榕发·瀚棠项目

——拟变更方案

总平面图

二层局部平面图

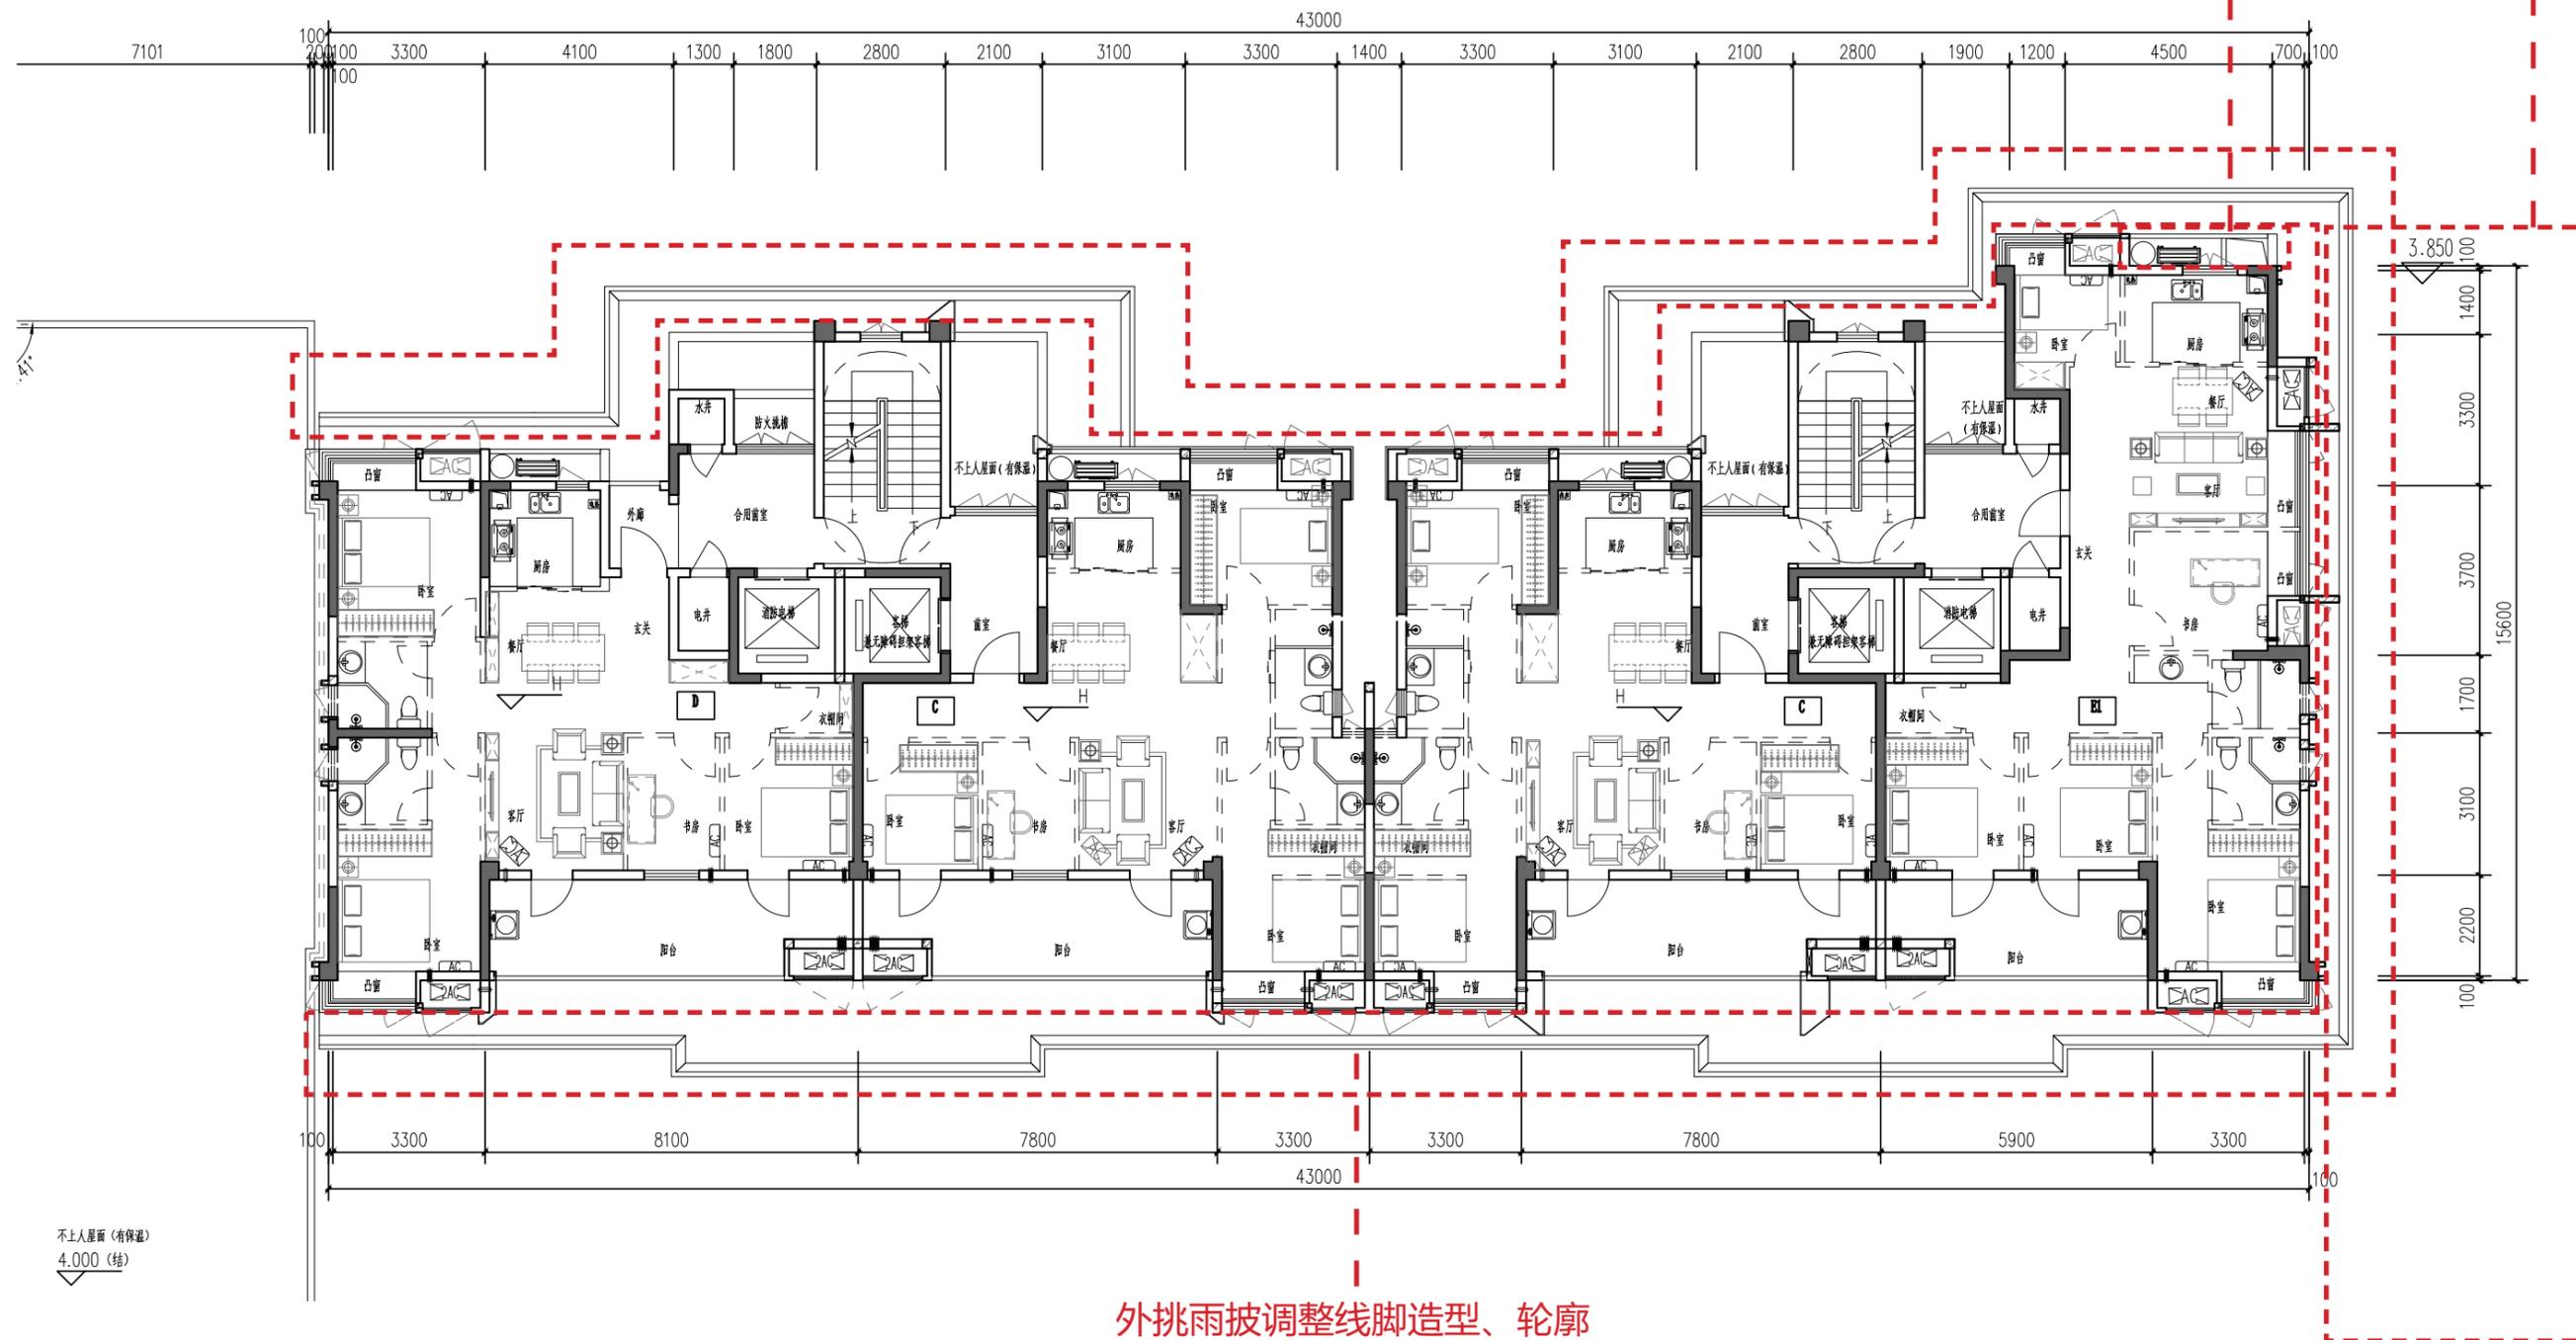
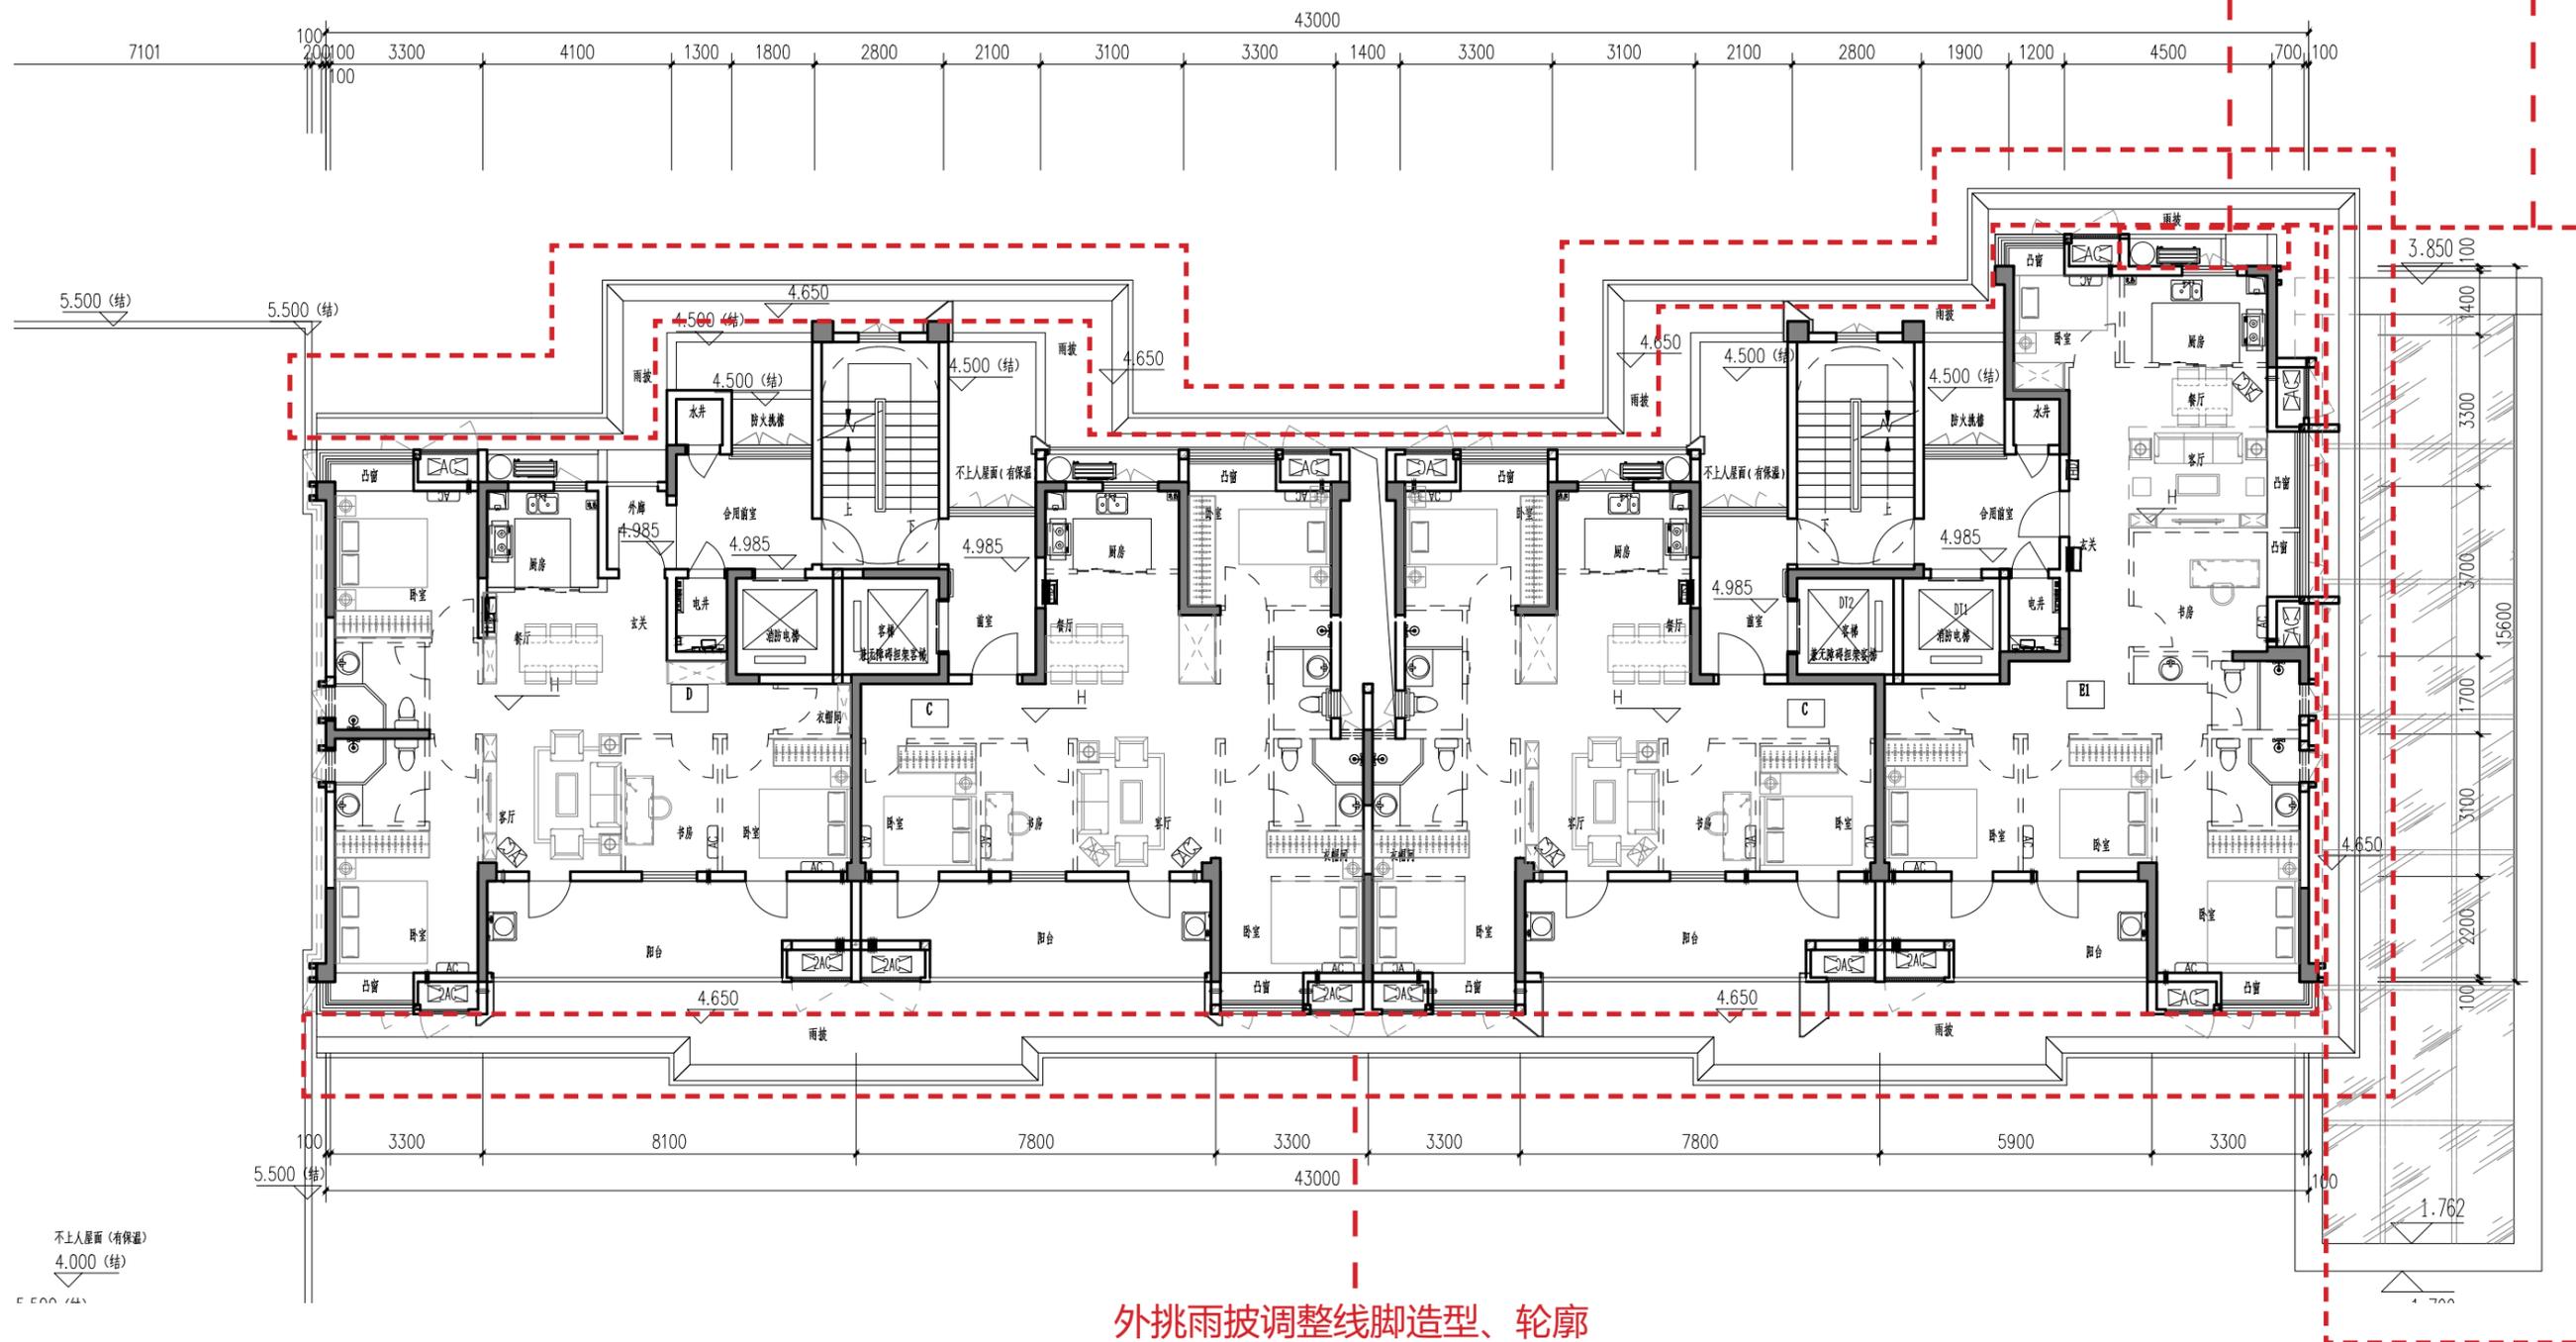
二层空调栏杆长度减小 补充坡道盖板

外挑雨披调整线脚造型、轮廓

电梯机房平面图

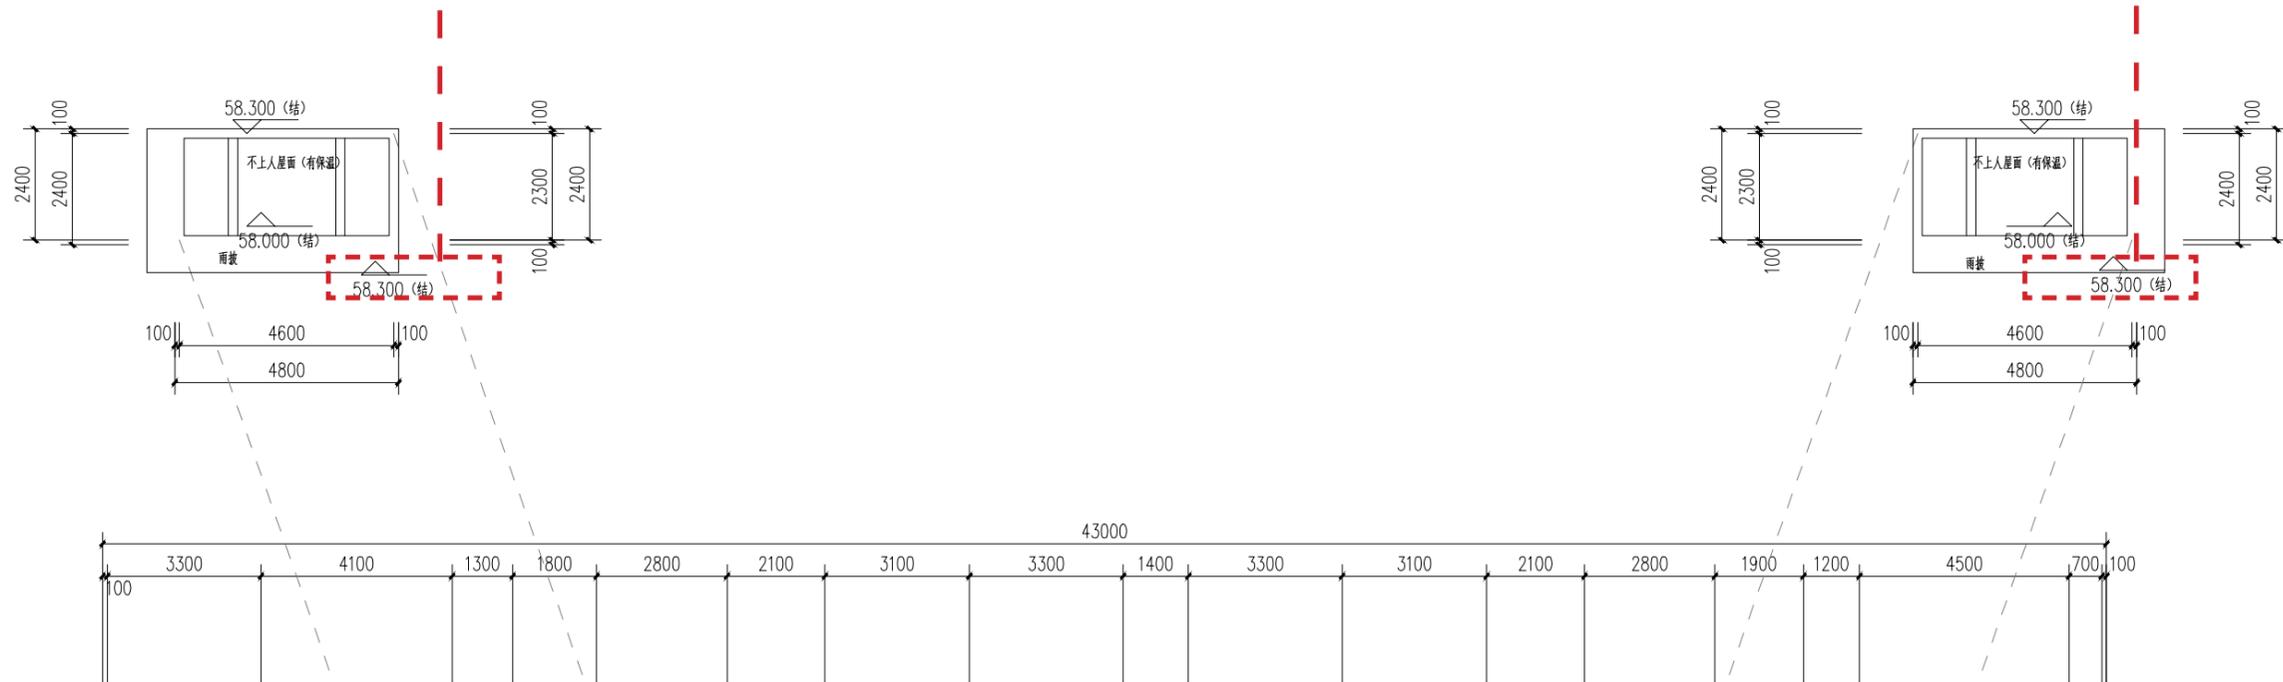
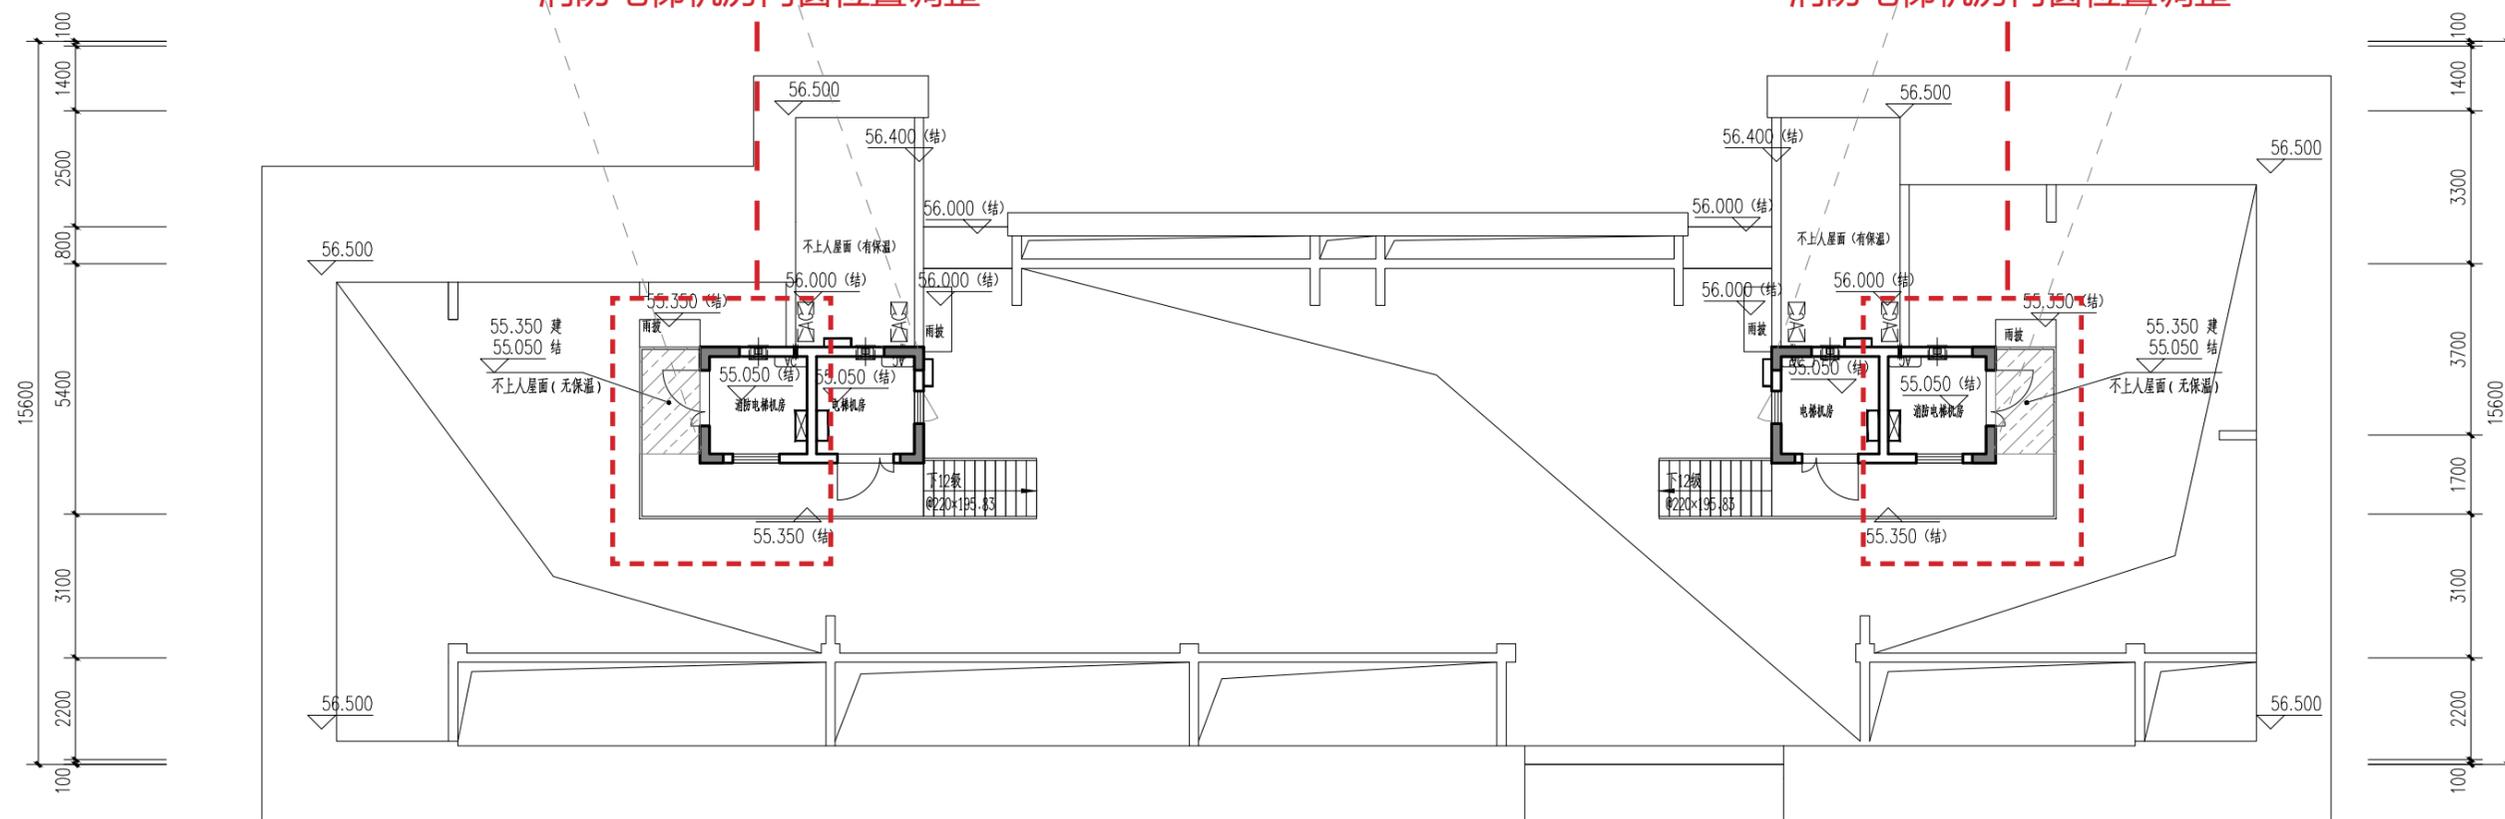
电梯机房雨披由
标高 58.000 调整标高 58.300

消防电梯机房门窗位置调整
